Document Technique d'Application

Référence Avis Technique **6/13-2131*01 Add**

Additif au Document Technique d'Application 6/13-2131

Duotherm 5000

Pièces d'appui

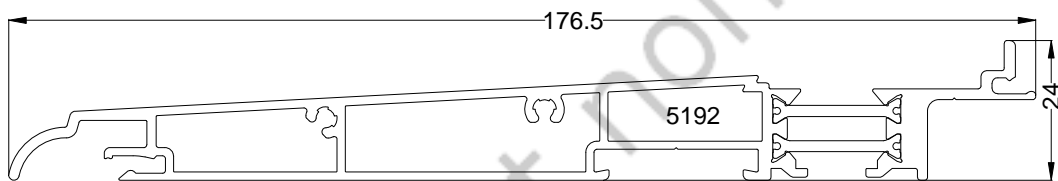
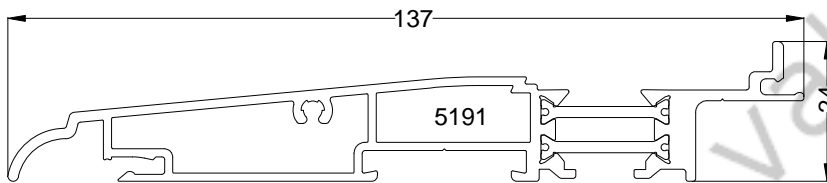
Cet additif voit l'ajout de profilés permettant la mise en œuvre en travaux neuf.

- Dormants : réf. 5028.
- Pièce d'appui : réf. 5191, 5192.

Assemblage pièce d'appui / fourrures d'épaisseur

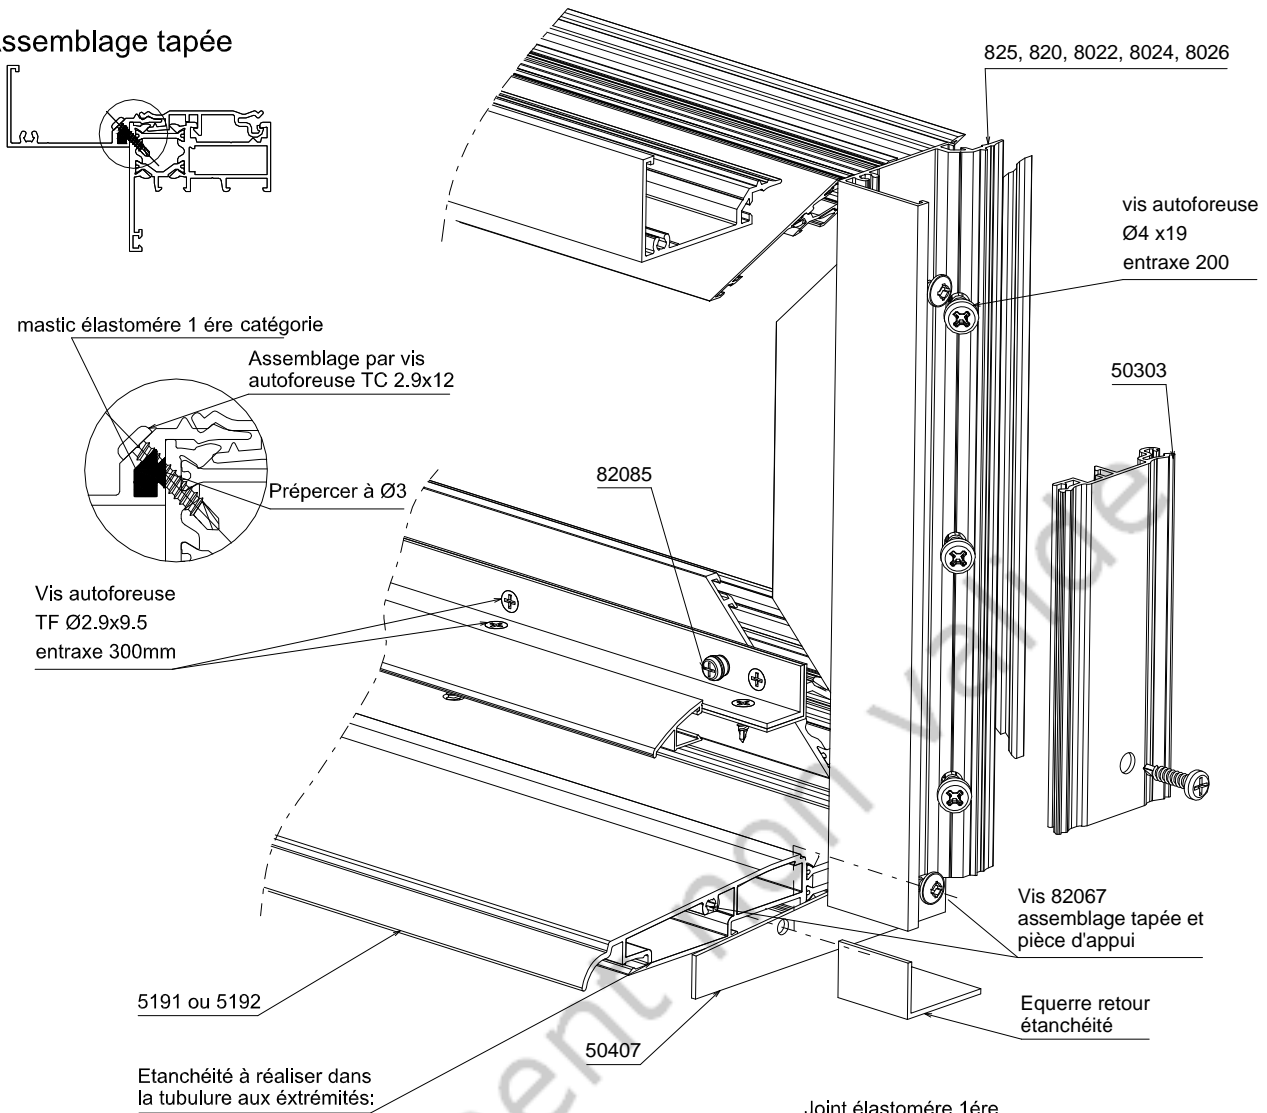
Les dormants peuvent recevoir des fourrures d'épaisseur. Le profilé complémentaire réf. 50303 est clipé et vissé avec un entraxe maximum de xx mm sur la tranche du dormant, puis la fourrure d'épaisseur est clippée sur ce profilé complémentaire et vissé dans le dormant avec un entraxe maximum de 200 mm. L'étanchéité est réalisée dans la gorge de clippage par un mastic PU.

Une équerre de retour d'étanchéité est montée en extrémité basse des fourrures d'épaisseur.

En partie basse les fourrures d'épaisseur sont vissées à travers la pièce d'étanchéité réf. 50407 dans les alvéoïdes de la pièce d'appui.

Assemblage tapée

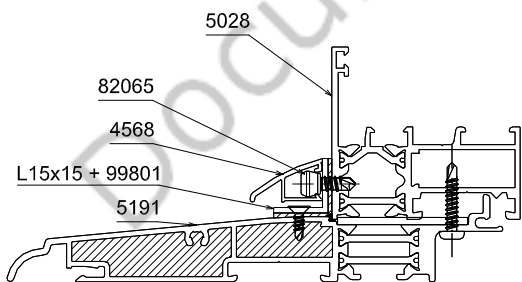
L'éventuelle pièce d'appui est vissée dans le dormant après mise en place d'une plaquette d'étanchéité adhésive réf. 99801. Le montage est ensuite complété par l'application d'un mastic PU en solin à la jonction pièce d'appui/traverse. Ensuite, une cornière d'assemblage (sur laquelle a été collée la mousse d'étanchéité réf. 99801) est vissée sur la traverse basse dormant et sur la pièce d'appui. Pour finir un rejet d'eau est vissé sur la cornière.
